工程指示 / 要求簡箋(E.I.)

工程指示編號：EI / 5527 / 23 (原 EI 5272) 修改版次：K  
 工程編號：J - 858 工程名稱：將軍澳日出康城 LP 11  
 工程項目：幕牆 大貨單元件加工圖  
 收件人：生統 發件人：Ant Yeung 日期：20/02/2023

工程號	J858	類別		物料號	-		
地盘	康城11期	制圖	W. E. X	2022-05-17	圖號	X86307-02	
修改 1	採用工廠 ✓ 地盘	图纸名称	裝飾條加工圖	復核	-	數量	-
日期 18/02	材料颜色 玫瑰金 (ECD3X1010 OS-XF1)	材料	X86307	批准	-	單件重量	- (KG)

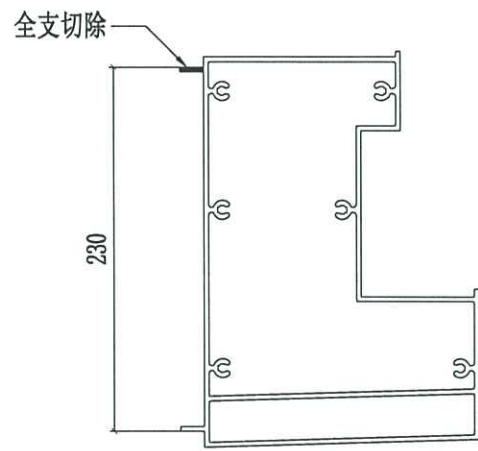
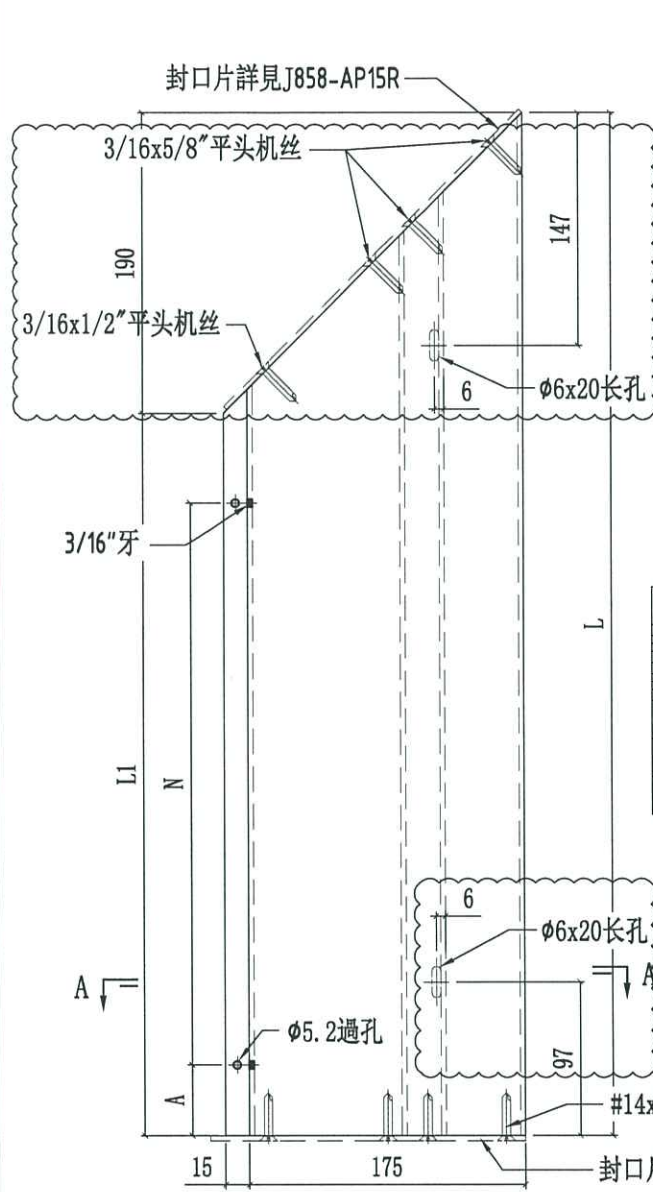
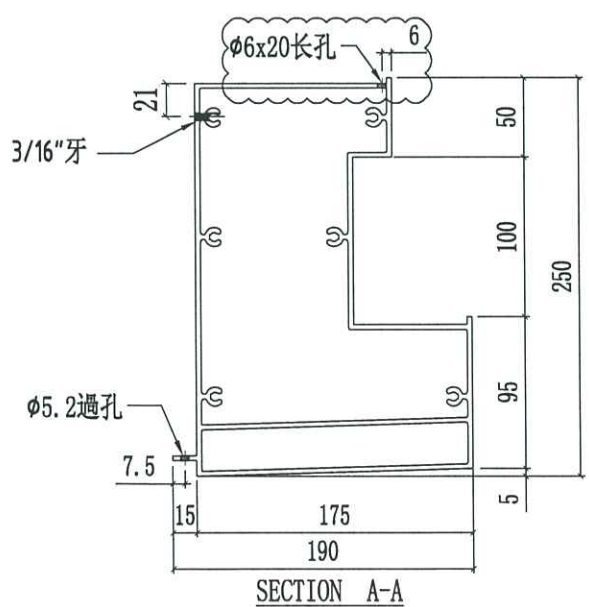
K 版: (EI5733 的拆圖修改) 飾線 X86307 加開 6 X 20 去水孔，補回加工圖

J 版: 業主 comment 飾線去水孔，飾線要按圖加做 6x20 長孔。離邊 100mm

未出貨的：請廠補開此長孔，開孔後廠點油

工程號	J858	類別		物料號	-	
地盘	康城11期	制圖	W. E. X	2022-05-13	圖號	X86283-02L
修改	1 2	採用工廠	✓	地盤	圖紙名稱	扣蓋加工圖
日期	07/12 18/02	材料顏色	深銅(ECD3W0497 6S-XF1)	材料	X86283	批准
						數量
						單件重量
						- (KG)

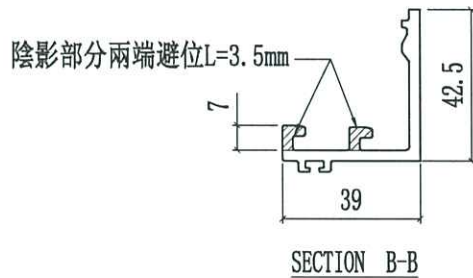
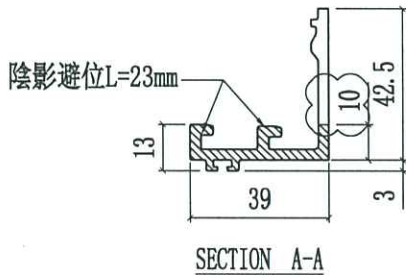
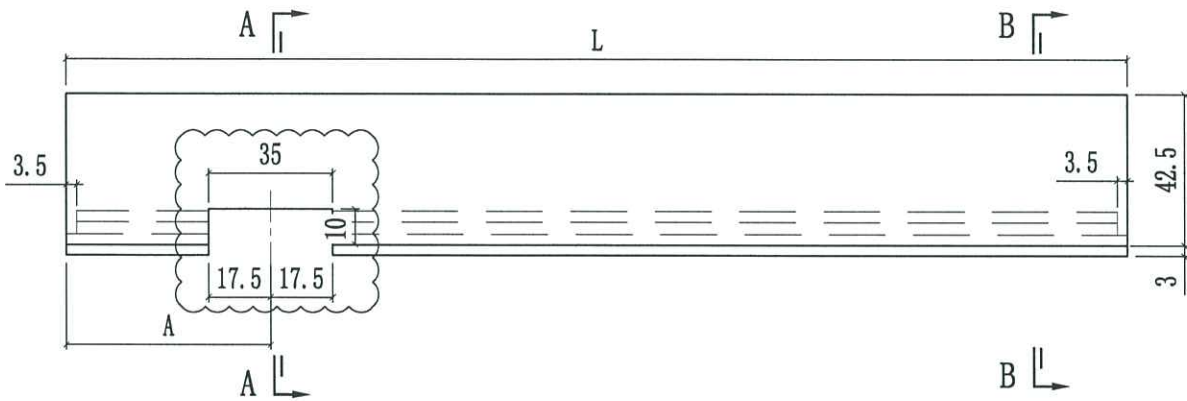
K 版: (EI5427A 的拆圖修改) 吊船扣要求整齊 6mm 膠圍邊
